## 第 62 回 高輪築堤調査・保存等検討委員会【全体会】

## 5・6街区の高輪築堤跡の文化財的価値及び保護措置について (4)

2025年10月1日の第60回高輪築堤調査・保存等検討委員会では、9月3日の同委員会において提示した、委員見解「5・6街区の高輪築堤跡の文化財的価値及び保護措置(3)」を受けたJR見解「『5・6街区の高輪築堤跡の文化財的価値及び保護措置(3)』に対する当社の見解」が示された。このJR見解について、10月1日の同委員会において委員から質問・意見が出されたため、11月5日の同委員会において「『5・6街区の高輪築堤跡の文化財的価値及び保護措置(3)』に対する当社の見解(2)」が追加された。

本文書は、10月1日および11月5日のJR見解に対する委員の見解をとりまとめたものである。

5街区建物部(50m)と5・6街区間(50m)において、築堤部100m以上を現地保存をした場合の開発計画

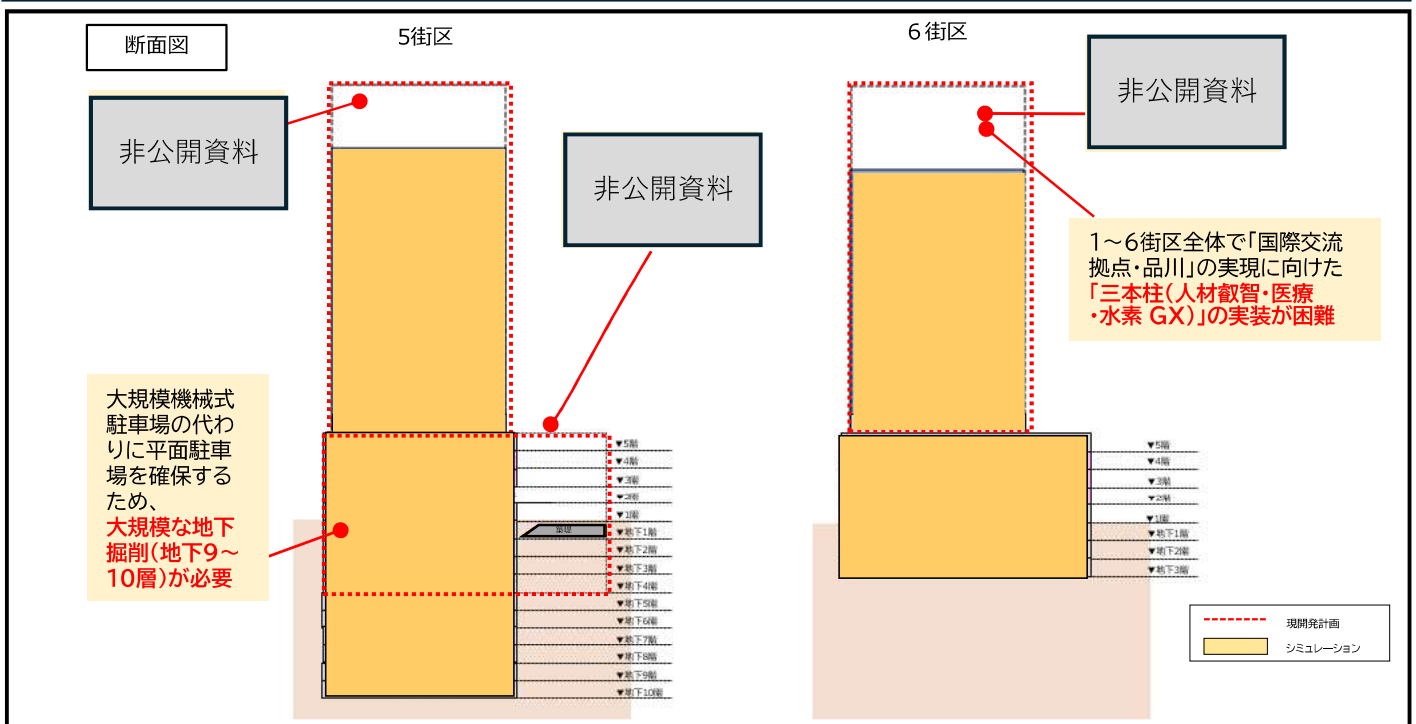
- ・9月3日の委員見解では、5・6街区全体で築堤部100m以上の区間の現地保存を要望したが、10月1日・11月5日JR見解では5街区での築堤部100m以上の区間の現地保存、6街区での築堤部100m以上の区間、5・6街区間の現地保存が個々に検討されており、加えてさらに5・6街区全体すなわち5・6街区にまたがることも含めた、築堤部100m以上の区間の現地保存を前提にした、具体的な開発計画を検討すること。
- ・5・6街区の開発計画は「基本計画段階」のようであるが、その具体的な内容は4月9日JR見解において提示されたものか。また、「基本計画」策定の経過について説明を求める。
- ・5・6街区における記録保存調査・試掘調査・確認調査で検出された、高輪築堤跡の位

- ・11月5日の高輪築堤調査・保存等検討委員会において、古関委員が指摘したように、5・6街区間の現地保存については今後さらに検討を行うこと。
- ・築堤部100m以上の区間、及び信号機跡を現地保存した場合、開発計画にどのような影響があるのか、あるいは何をクリアすれば現地保存が可能なのか説明すること。

- ・線路直下における地下車路設置に伴う大規模掘削や、開発計画として約2,000～3,000億円程度の価値棄損
- ・1～6街区全体で「国際交流拠点・品川」の実現に向けた「三本柱(人材叡智・医療・水素 GX)」の実装が困難
- ・車両動線上で交錯部が生じ、安全面に課題のある建築計画

6街区南部における計画見直しを含めた現地保存の検討

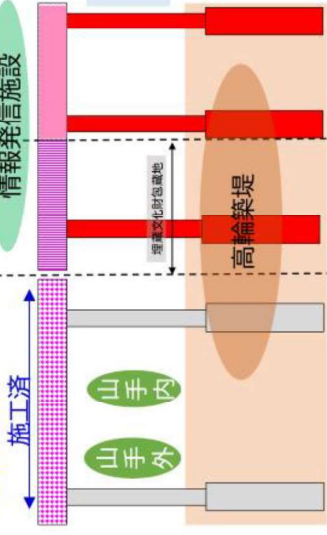
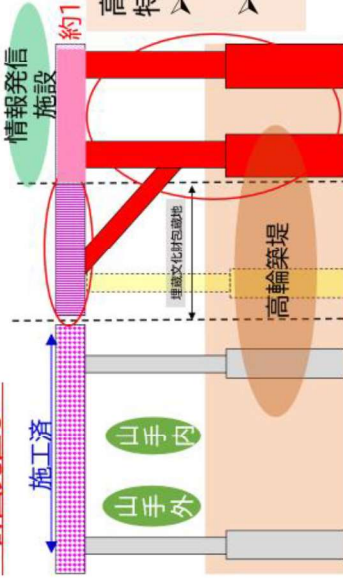
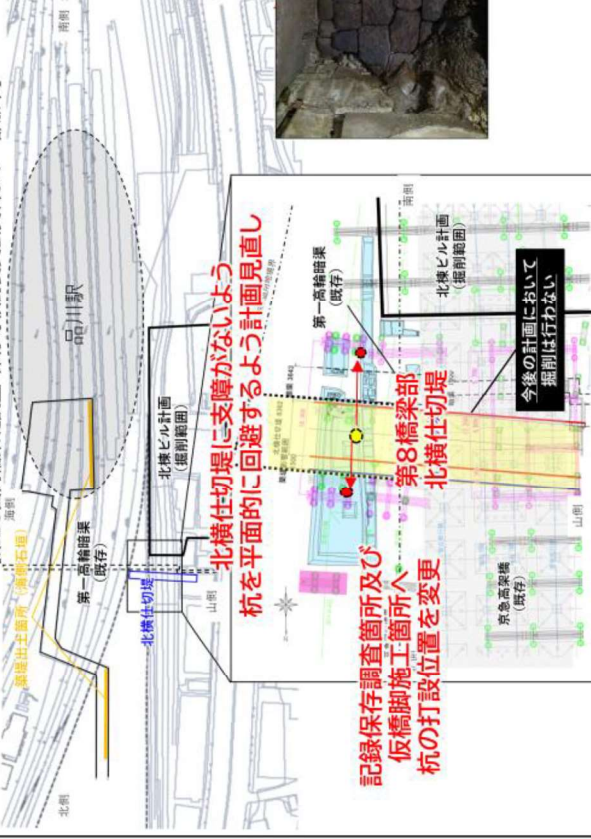
- ・10月1日JR見解では、現地保存の要望に対し、「文化財的価値に鑑み現地保存の可能性を検討」したとされるが、開発計画には具体的な文化財的価値を考慮した検討プロセスが説明されていない。文化財的価値について委員見解を出発点にしたにもかかわらず、現地保存を要望した委員見解に対して、なぜこのような結論に至ったのか理解できない。
- ・11月5日の同委員会において、老川委員が指摘したように、現地保存した場合の遺跡の価値を評価した上で開発計画を検討する必要がある。すなわち、現地保存することによって、まちづくりに対して新たな価値を創造することができると思う。
- ・11月5日JR見解では6街区南部についての言及があるが、これは9月3日の委員見解における保護措置では触れていないため、築堤部100m以上の区間および信号機跡の保護措置とは別に協議することにしたい。

6街区南部の当社開発エリア内において、第8橋梁部北横仕切堤を含む範囲を現地保存するよう、歩行者デッキの構造計画等を変更

合理的な経済設計により高輪築堤部も含めて杭打設予定

高輪築堤への支障を避けるため、特殊な構造架構  
 > 同規模建物に比べ杭・基礎・鉄骨サイズアップ  
 > 情報発信施設の整備範囲の見直し
